ZARZĄD DRÓG MIEJSKICH

Dot.: postępowania prowadzonego w trybie przetargu nieograniczonego na: „**Stojaki rowerowe**”.

Nr postępowania DPZ/2/PN/2/17

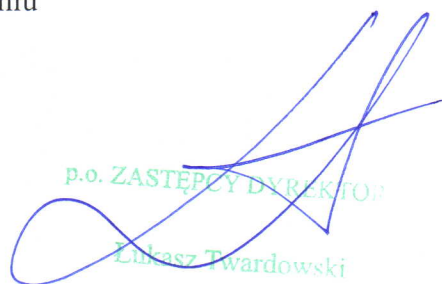
Czy grawer ma być kolorowy w obrębie logo (jaka techniką wykonany). Proszę o wymiary graweru, ewentualnie nazwę i wymiary czcionki, która ma być wykonany grawer.

Grawer nie musi być kolorowy. Wzór podano w załączniku. Długość dłuższego boku ma wynosić minimum 7 cm. Wymiary krótszego boku - proporcjonalnie.
